基準地震動S_sの見直し状況について

平成21年5月23日

日本原子力発電株式会社
関西電力株式会社
独立行政法人日本原子力研究開発機構

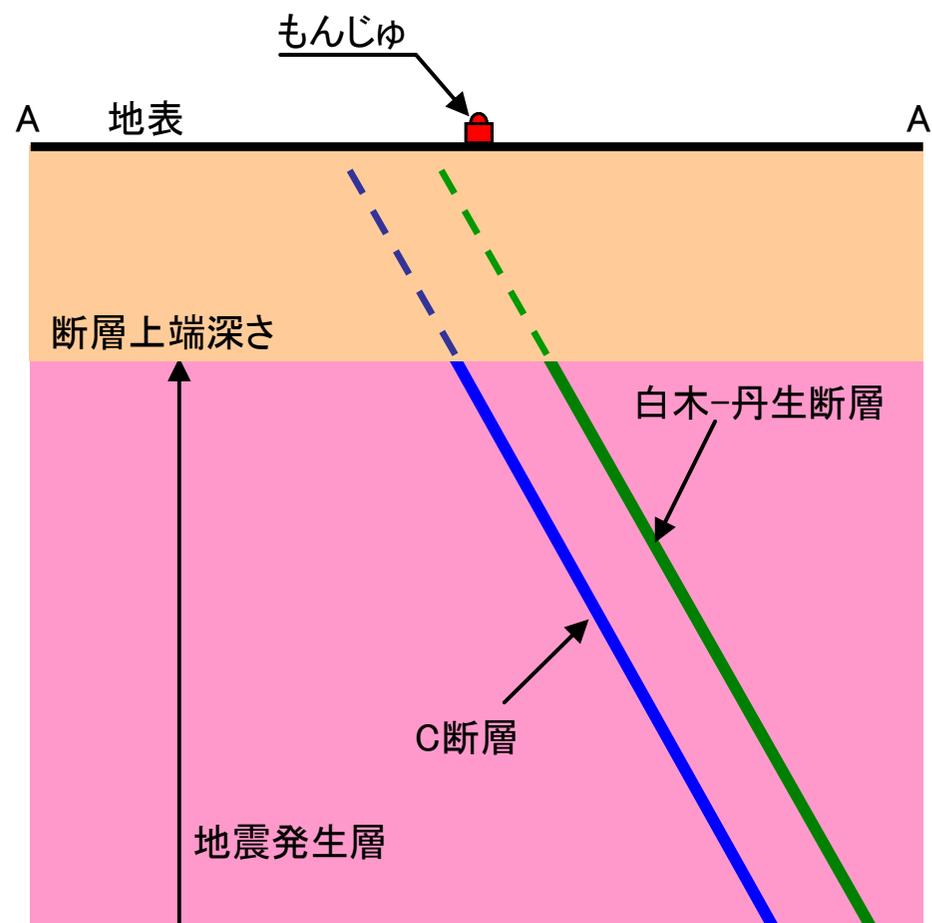
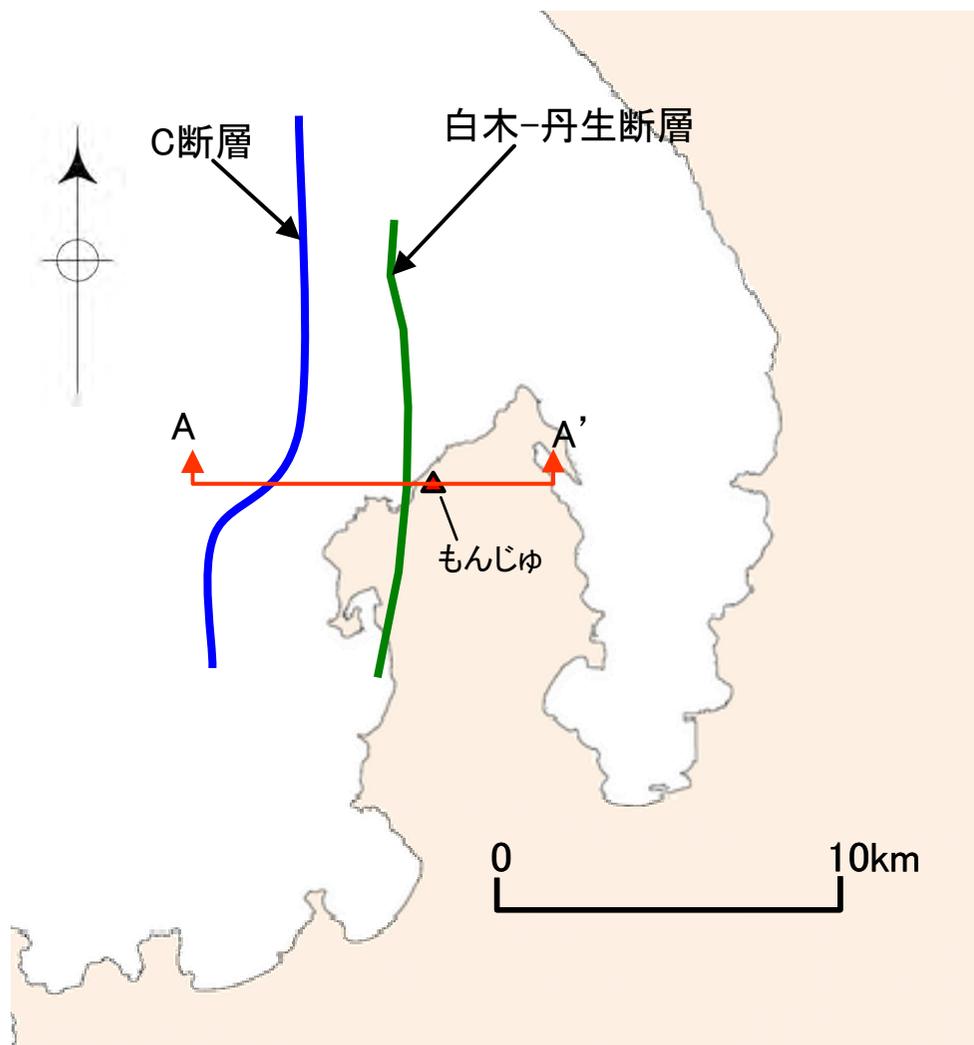
コメント：白木-丹生断層に比べC断層の影響が大きくなるのは何故か詳しく説明して欲しい。

- ・地質調査結果等を踏まえ、地震動評価での震源断層面の位置、傾斜(いずれも東側に 60°)を設定。
- ・今般の検討用地震の見直しにおいて、「白木-丹生断層」も検討用地震として不確かさ(断層上端深さ、アスペリティ配置等)を考慮。

想定する地震規模が同じで、等価震源距離もほぼ同じなため、もんじゅに対してC断層と白木-丹生断層の影響はほぼ同等。
